2015년도 문화재위원회

제10차 사적분과위원회 회의록

1. 서울 풍납동 토성 사적 추가지정

남한산성 신남성(동돈대, 서돈대) 현황도

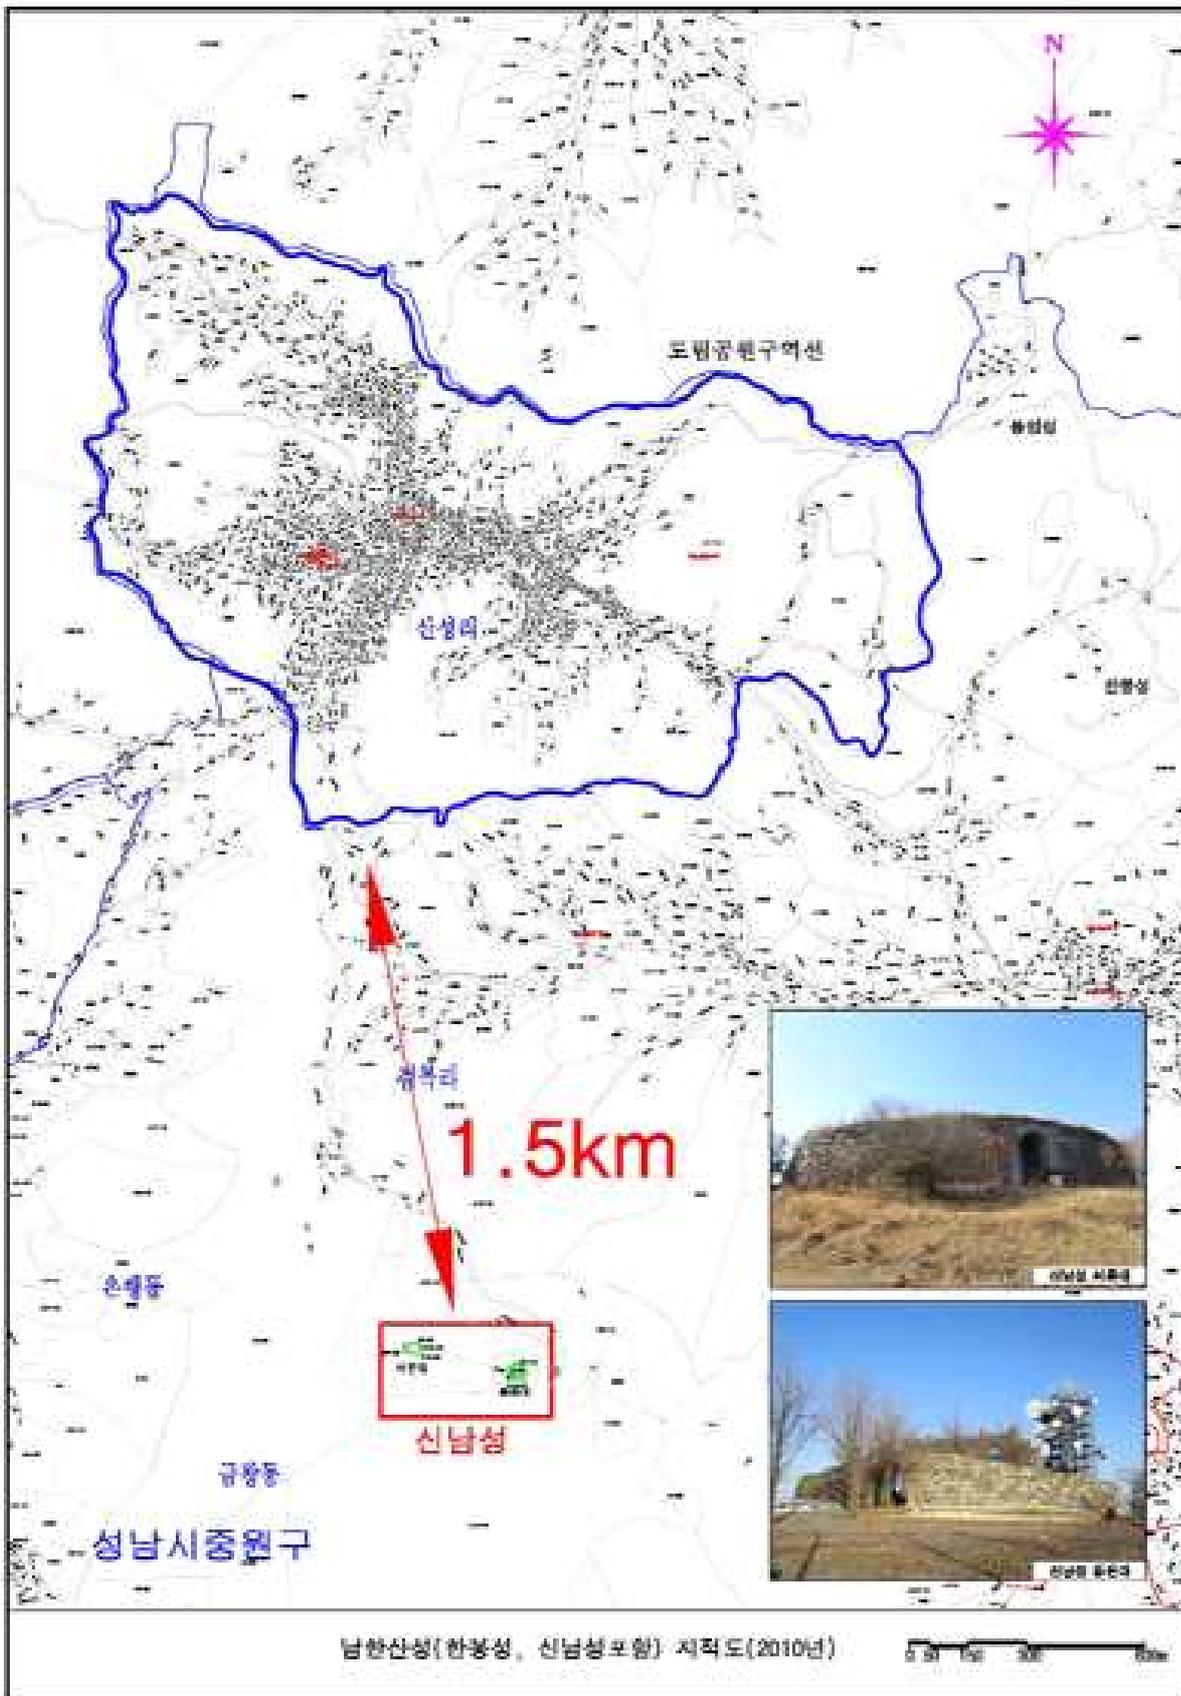
- 남한산성 신남성은 남한산성에서 가장 마지막으로 축조된 돈대 시설로서 본성과 함께 연계하여 성의 남쪽을 방어하는 성곽시설로서, 성곽 축성술의 발달사를 잘 보여주는 대표적 사례이며, 아직 대부분의 원형이 고스란히 남아있어 보존가치가 매우 높음. 이에 따라 국가지정 사적으로 추가 지정하여 보존 관리하는 것이 적절한 것으로 판단됨.

남한산성(한봉성, 신남성 포함) 지적도(2010년)

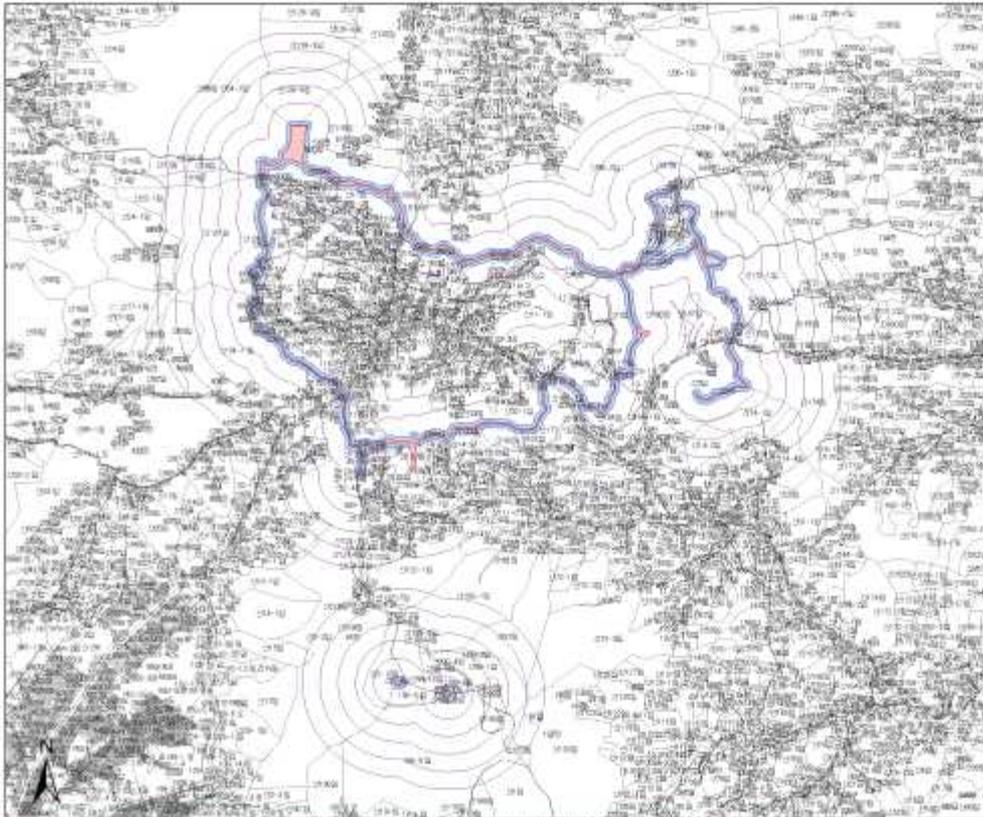
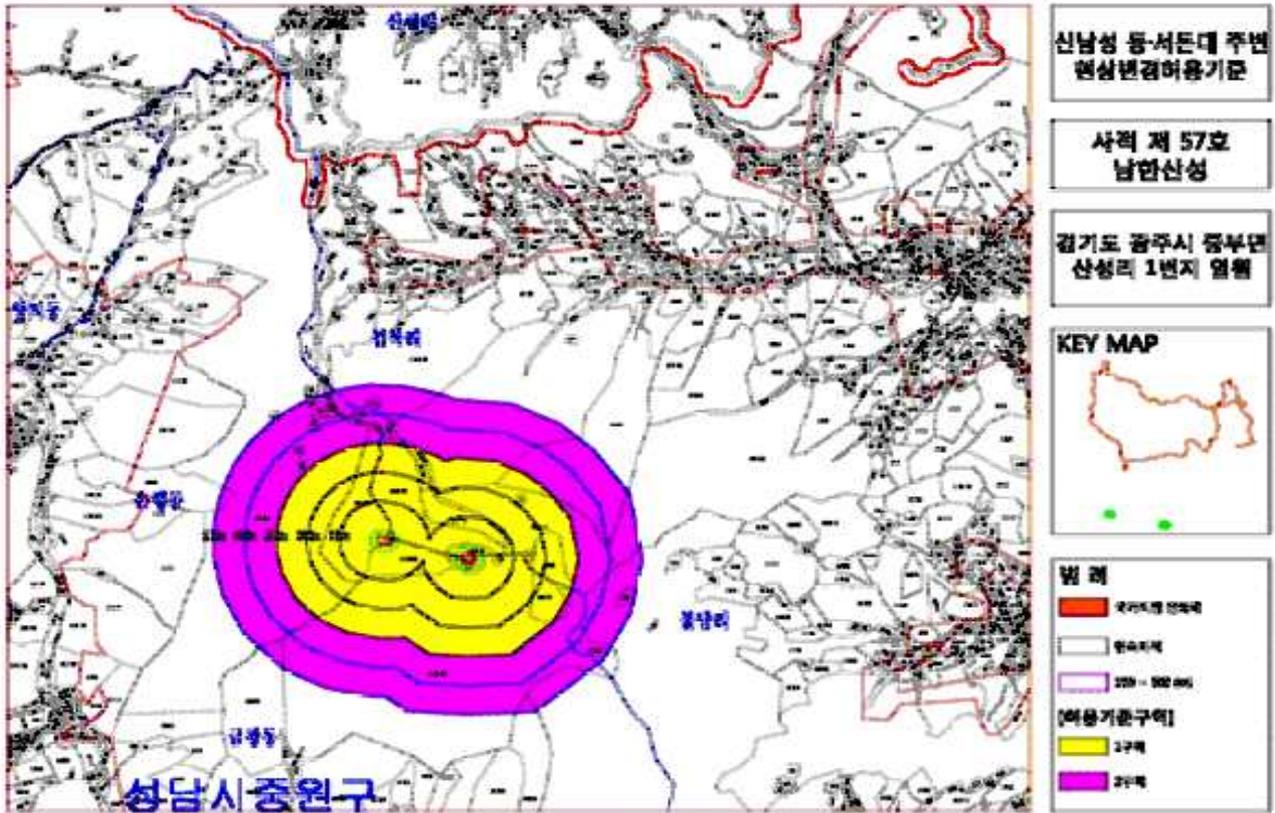
신남성은 대부분 국공유지이며, 일부 KT의 사유지가 존재하나 기존 시·도 기념물의 지정 구역을 볼 때, 보존 관리에 적절한 구역을 유지하고 있다고 사료됨.

따라서 현 신청된 구역을 추가 지정하되, 규모가 작은 돈대로서 체성부와 내부 구역을 구분할 필요성이 적으므로, 지정구역·보호구역을 구분하지 않고 지정구역에 포함시키는 것이 적절할 것으로 판단됨.
